Odpowiedzi na pytania Wykonawcy

Dotyczy: postępowania o udzielenie zamówienia publicznego prowadzonego w trybie przetargu nieograniczonego na **Budowę wielofunkcyjnego boiska sportowego w Bogutach-Żurawicach na działce oznaczonej Nr 84**

Model Power Game

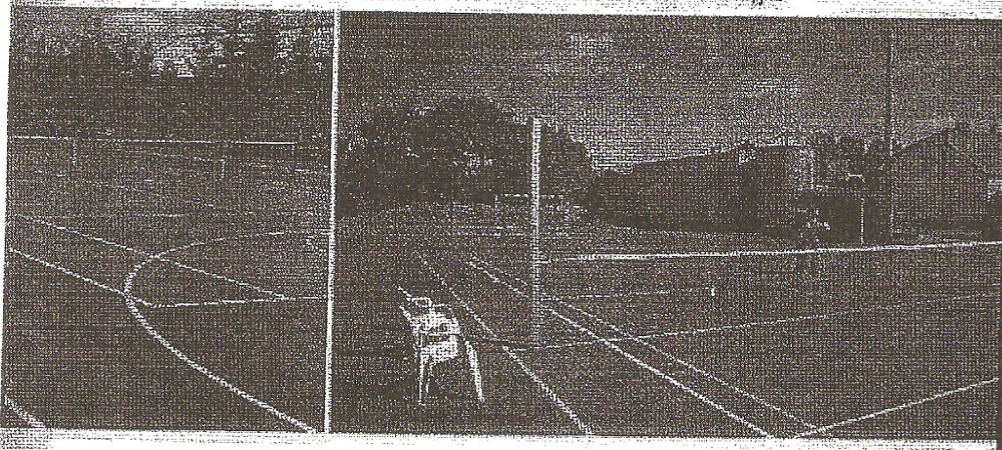
Czy Zamawiający wykreśli z opisu nawierzchni, który znajduje się w załącznikach do SIWZ, wszelkie zapisy, które mogą utrudniać uczciwą konkurencję i równe traktowanie wykonawców i dopuści wszystkie modułowe nawierzchnie polipropylenowe posiadające niezbędne dokumenty poświadczające ich wysoką jakość i funkcjonalność (atest PZH, Rekomendację ITB, deklarację zgodności z normą, wyniki badań nawierzchni przeprowadzone przez niezależne laboratorium akredytowane do badań nawierzchni sportowych itp.) ?

Zamawiający dopuszcza wszystkie modułowe nawierzchnie polipropylenowe charakteryzujące się wymaganiami, których wartości minimalne określono w punkcie 4.2 dokumentacji technicznej.

Ponieważ zapis drugi równoważności w pkt 4.2 i 7.2 dokumentacji technicznej nie jest identyczny z zapisami Specyfikacji technicznej wykonania i odbioru robót Zamawiający dopuszcza następujące minimalne wymagania dotyczące nawierzchni modułowej polipropylenowej na boisku będącym przedmiotem zamówienia:

nawierzchnia modułowa polipropylenowa powinna mieć co najmniej następujące cechy techniczne i jakościowe:

- kształt liczba i rodzaj zatrząsków oraz wymiary długości i szerokości modułu polipropylenowego nawierzchni -dowolne zamawiający nie precyzuje kształtu modułu liczby zatrząsków oraz długości i szerokości modułu.

- grubość modułów polipropylenowych minimum 14,5 mm

- zgodność z normą PN-EN 14877:2008 w zakresie:

przepuszczalności wody, wytrzymałości połączeń, wytrzymałości na ścieranie, odbicia pionowego piłki nożnej, odkształcenia pionowego, wytrzymałości w ruchu obrotowym, zużycia butami sportowymi z kolcami, toczenia piłki, amortyzacji wstrząsów z redukcją siły od 55 do 80 %, tarcia w zakresie suche/mokre- 55/90, zachowania piłki tenisowej uderzonej pod kątem, wytrzymałości na rozciąganie. Zgodność z parametrami normy wymienionymi wyżej powinna być potwierdzona certyfikatem lub deklaracją zgodności z normą lub wynikiem badania specjalistycznego laboratorium potwierdzającego wymagane przez zamawiającego parametry nawierzchni modułowej polipropylenowej boiska. Ponadto nawierzchnia powinna posiadać atest PZH dla nawierzchni modułowej polipropylenowej układanej na boisku na zewnątrz budynku.
